**CCR-VIA -- COMITATO DI COORDINAMENTO REGIONALE PER LA
VALUTAZIONE D'IMPATTO AMBIENTALE**

Giudizio n° 3979 **Del** **27/07/2023**
Prot. n° 23/0127905 **del** **23/03/2023**

Oggetto: Realizzazione impianto HTC

Progetto: DiGi Costruzioni S.r.l. - Realizzazione impianto HTC per il recupero di fanghi derivanti dal trattamento di reflui civili

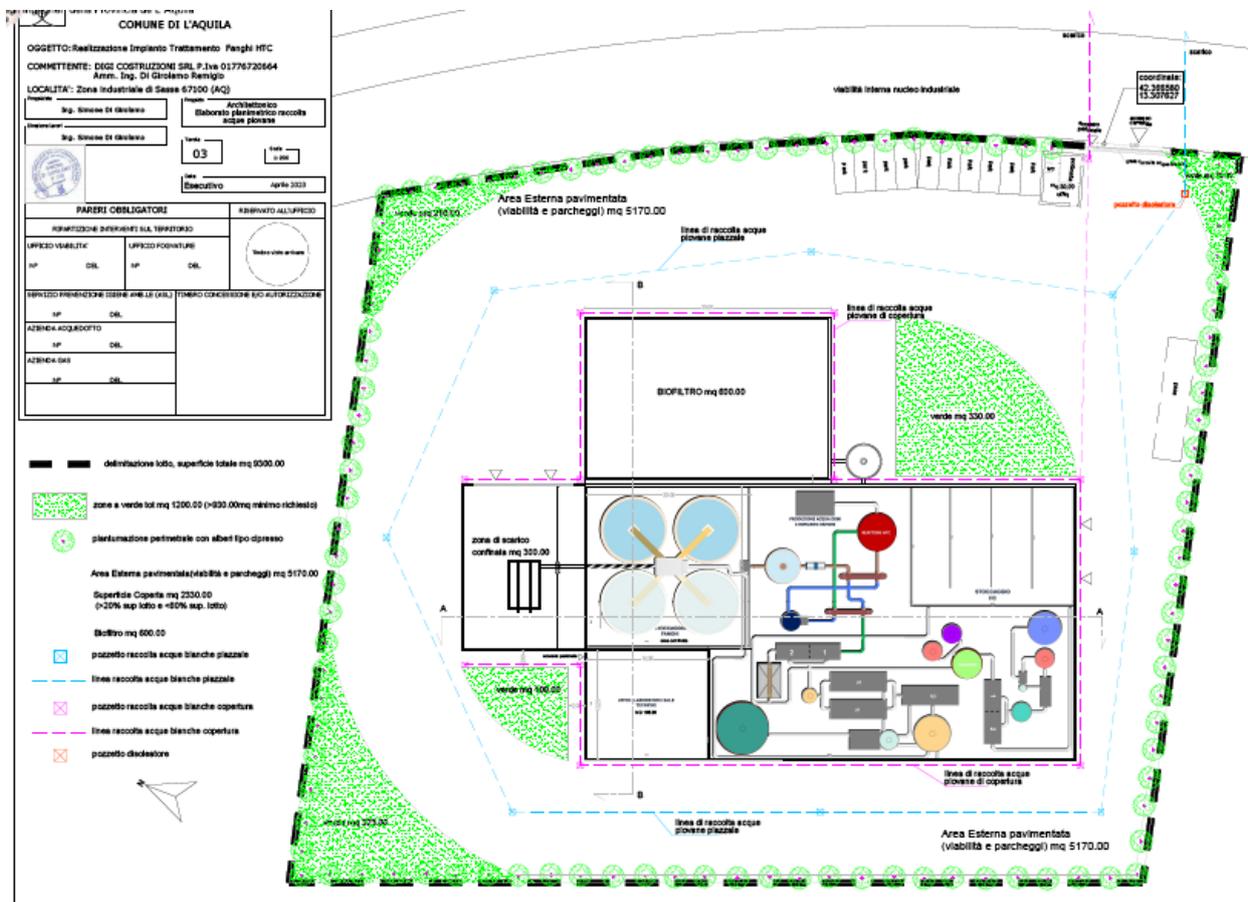
Considerato che, con riferimento alla Tav.3 elaborato planimetrico raccolta acque piovane:

- non è indicata la vasca di prima pioggia;
- non risulta che le acque piovane dei piazzali confluiscono nella vasca di prima pioggia né al depuratore aziendale, andando direttamente allo scarico dopo essere passate per un disoleatore;
- non c'è un pozzetto scolmatore per la separazione tra le acque di prima pioggia e quelle eccedenti;

- **Definire il QRE e produrre una valutazione previsionale di impatto odorigeno;**
- **Elaborare una valutazione previsionale di impatto acustico;**
- **Documentare l'inquadramento del materiale prodotto come ammendante ai sensi del D. Lgs. 75/2010;**
- **Produrre una relazione geologica mirata alla ricostruzione del modello geologico sito specifico e del modello di circolazione idrica sotterranea, corredata dallo stato di qualità delle matrici ambientali;**
- **Indicare l'ubicazione e il dimensionamento della vasca di prima pioggia nonché le modalità di trattamento delle acque stesse.**
